DIRECCION DE DESAGÜES DE LA PROVINCIA DE BUENOS AIRES

# DICTAMEN

DESIGNADA PARA ESTUDIAR LOS DISTINTOS ESTUDIOS DE DESAGÜES EXISTENTES

# INFORME

Fig. 47

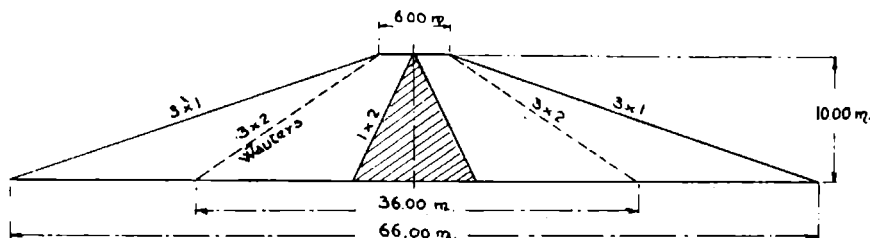
No haremos una exposición sobre este punto, limitándonos a manifestar que el procedimiento de relleno hidráulico propuesto para la construc-

Fig. 49

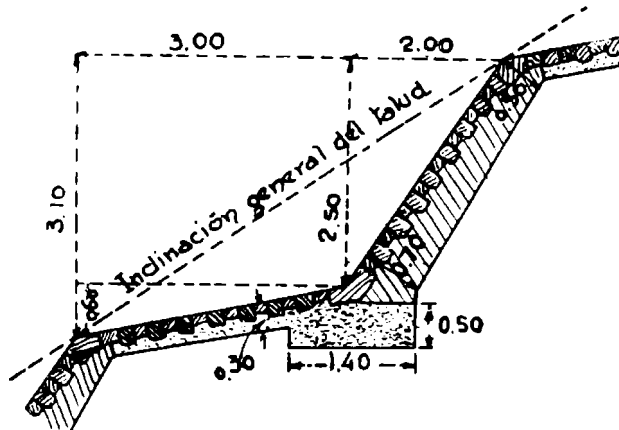
- a) Una parte de la sección, casi la mitad, está formada por el terreno natural.
- b) El terraplén es del tipo que los franceses llaman en Courroi y se construye colocando capas de arena arcillosa de 8 a 10 centímetros

Fig. 50

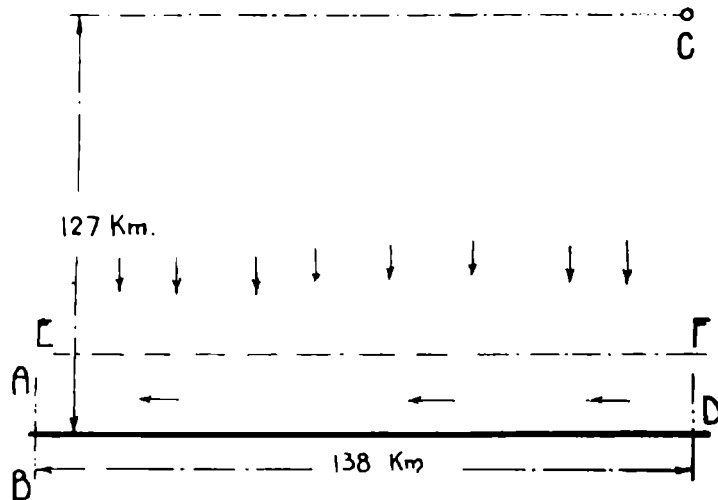
- d) El recorrido admitido 127 Km. para la zona II, es el mínimo que han de efectuar las aguas para alcanzar la sección A B del colector siendo el máximo el que corresponde al trayecto C D A. El caudal

Fig. 51

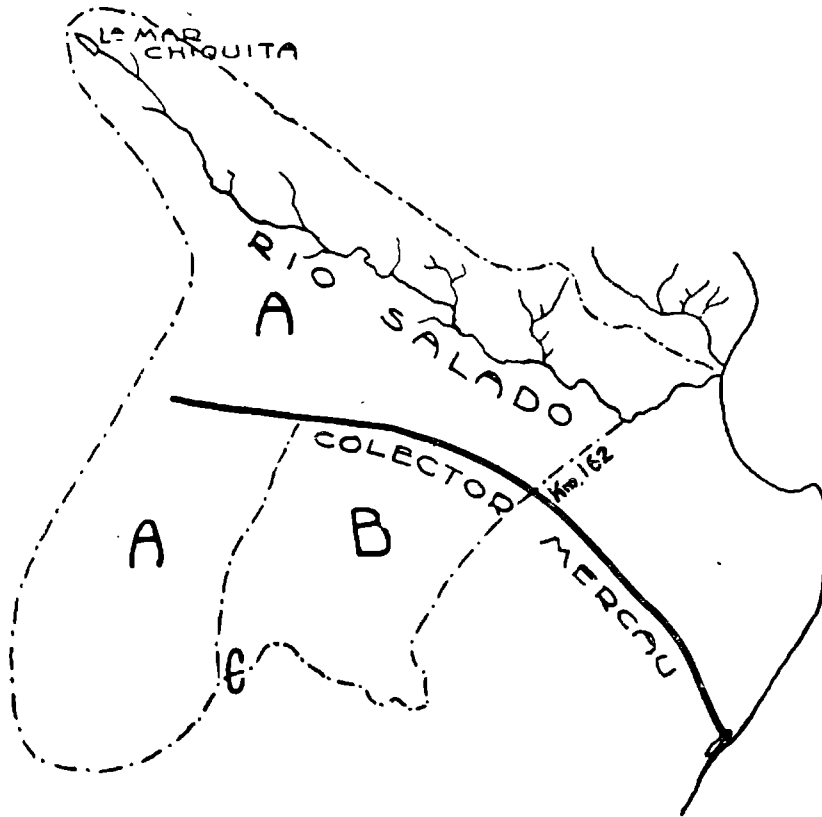
de 1427 m<sup>3</sup>/s en puente Guerrero y en 1919 los aportes respectivos fueron de 478 m<sup>3</sup>/s y 512 m<sup>3</sup>/s. Por lo pronto, corresponde observar que solo se hace intervenir como único factor característico del escurrimiento, sin

Fig. 55

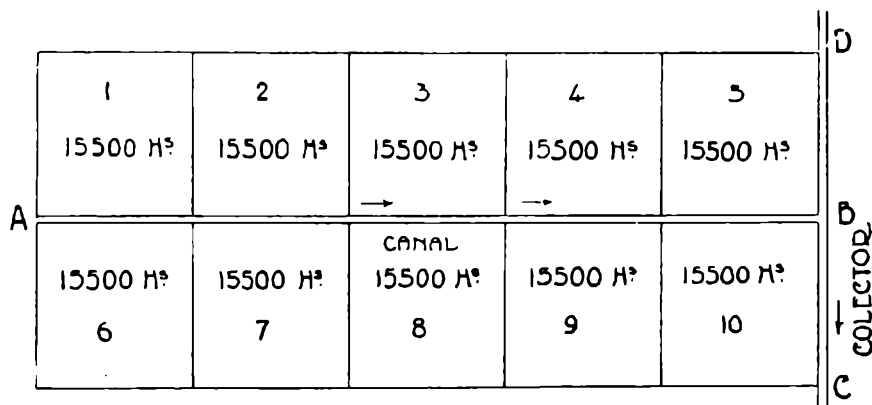
Como las propiedades tendrían igual derecho al desagüe por el canal *A B*, solo podría descargar, cada una, un metro cúbico por se-

Fig. 56

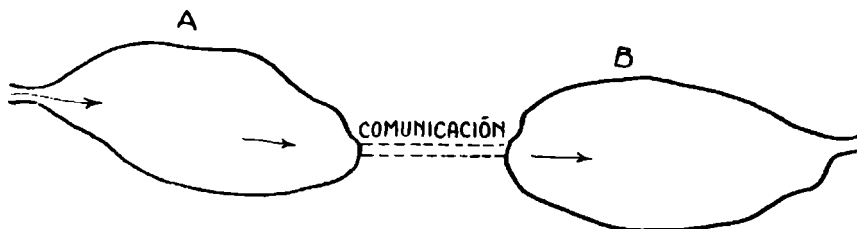
- c) La construcción de canales del tipo propuesto no sería en la práctica tan sencilla como se indica. Si, por ejemplo, se tuvieran dos cañadones *A* y *B*, con la comunicación interrumpida sería necesario construir un canal de capacidad mayor de la de 10 metros cúbicos por segundo por cada 1.550 kilómetros cuadrados el que, con 2 metros
